CONCEPTO TÉCNICO No. CT - 4861

Localidad	2- Chapinero
UPZ	90- Pardo Rubio
Sector Catastral	Pardo Rubio
Dirección	Tv 4 No. 52A-33/41
CHIP	AAA0090LCPP - AAA0090LCOE
Manzana Catastral	01
Predios Catastrales	40 - 39
Fecha de Visita	Abril 18 de 2007
Área aprox. (m^2)	300
Solicitante	Curaduría Urbana No. 5
Tipo de Amenaza	Remoción en Masa

Figura 1. Localización General del Proyecto Ubicado en la Tv 4 No. 52A-33/41, en el Plano Normativo de Amenaza por Remoción en Masa (Decreto 190 de 2004)

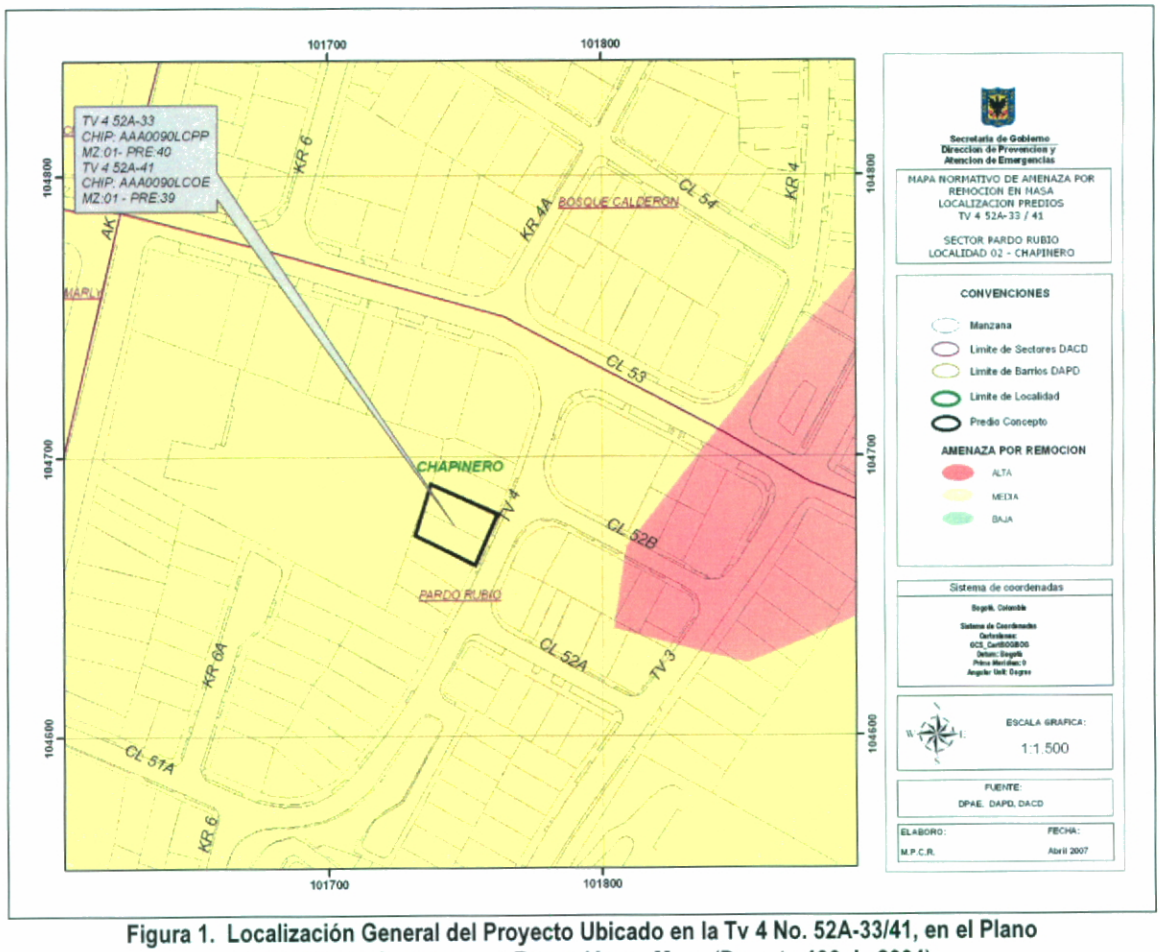
De acuerdo con el plano normativo de amenaza por remoción en masa del Plan de Ordenamiento Territorial de Bogotá – POT, el sector donde se localiza el predio de la Tv 4 No. 52A-33/41 se encuentra en una zona de AMENAZA MEDIA por procesos de remoción en masa (Figura No.1).
